MEMBRÁNOVÝ VENTIL KOMPL. & STAHOVÁK

chtěli bychom Vás seznámit s technickou změnou zavedenou do tříd ROTAX 125 MAX DD2, 125 MAX, 125 Junior MAX, 125 Mini MAX a 125 Micro MAX.

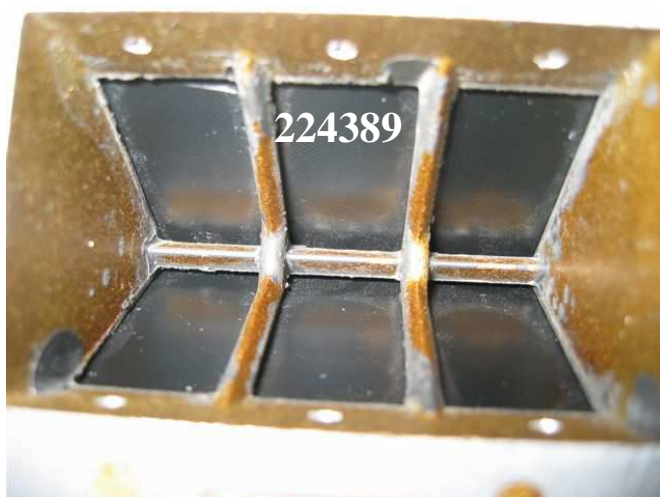
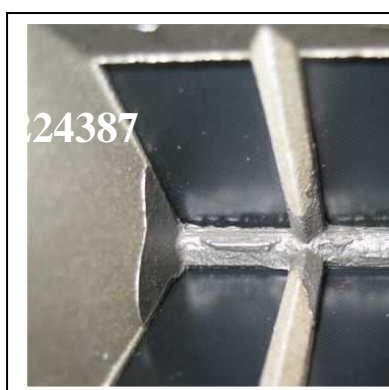
Membránový ventil kompletní č. 224387 bude nahrazen **membránovým ventilem kompl. č. 224389**.

Kvůli enormním prodejům membránových ventilů v poslední dekádě skončila živostnost přípravku pro výrobu membránových ventilů.

Špatné ošetření povrchu ovlivnilo také výkon motoru (viz, obr. níže 224387).

To je důvod, proč jsme investovali do nového zařízení, které umožňuje lepší ošetření povrchu (viz, obr. výše 224389).

Kompletní membránový ventil č. 224389 bude k dostání v polovině května. Nově montované motory od poloviny května budou vybaveny novým membránovým ventilem č. 224389.
